URZĄD MIEJSKI W GLIWICACH

PU.7021.7.410.2018

Dotyczy: zmiany warunków technicznych PU-70347/12/11 z dnia 6.12.2011 r. , PU-70347/12/11 z dnia 23.01.2012r. dla wykonania dokumentacji dla odcinka drogi ul. Sowińskiego do ul. Daszyńskiego - zachodnia część obwodnicy miasta Gliwice.

Dotyczy: zmiany warunków technicznych PU-70347/12/11 z dnia 6.12.2011 r. dla wykonania dokumentacji dla odcinka drogi ul. Sowińskiego do ul. Daszyńskiego -zachodnia część obwodnicy miasta Gliwice.

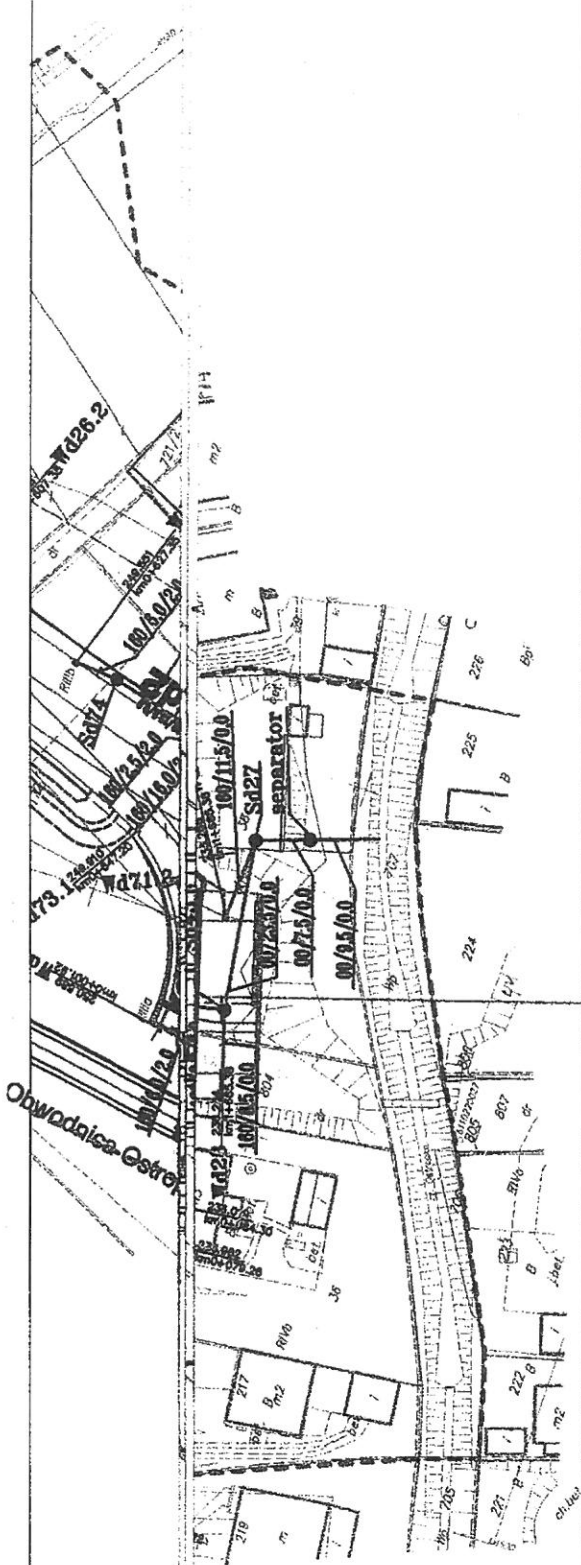
Załącznik nr 1 Warunki techniczne w zakresie kolizji projektowanej inwestycji z rowem RD.

- 1) na odcinku kolizji z pasem drogowym rów RD należy zaprojektować jako przepust o średnicy wynikającej z obliczeń hydrologiczno-hydraulicznych przepustowości istniejącego urządzenia wodnego,

- 2) na pozostałych odcinkach, w zakresach inwestycji, winien pozostać otwarty, zgodnie z zaznaczeniem na planie sytuacyjnym,
- 3) na zaznaczonych odcinkach, na całej szerokości, dno rowu należy wyłożyć betonowymi korytkami melioracyjnymi (nie wolno stosować koryt ściekowych drogowych),

- 4) na zaznaczonych odcinkach, na całej szerokości, skarpy rowu po obu stronach należy wyłożyć płytami ażurowymi min. na wysokości 1,20 m.
- 5) pozostałą szerokość skarpy powyżej 1,20 m dostosować do przekroju rowu – wykonać roboty ziemne, obsadzić trawą,

- 6) na odprowadzenie wód do rowu oraz przekroczenia należy uzyskać stosowne pozwolenie wodno prawne,
- 7) w tut. wydziale projekt w zakresie odwodnienia oraz przekroczeń należy uzgodnić.

Warunki techniczne dla Inwestora:

- 1) na całej szerokości dno rowu należy wyłożyć betonowymi korytkami, przed i za obiektem mostowym (poza zakresem przedmiotowego projektu) na długości 50 mb,
- 2) skarpy rowu po obu stronach od obiektu drogowego (poza zakresem przedmiotowego projektu) należy umocnić płytami ażurowymi na długości 50 mb
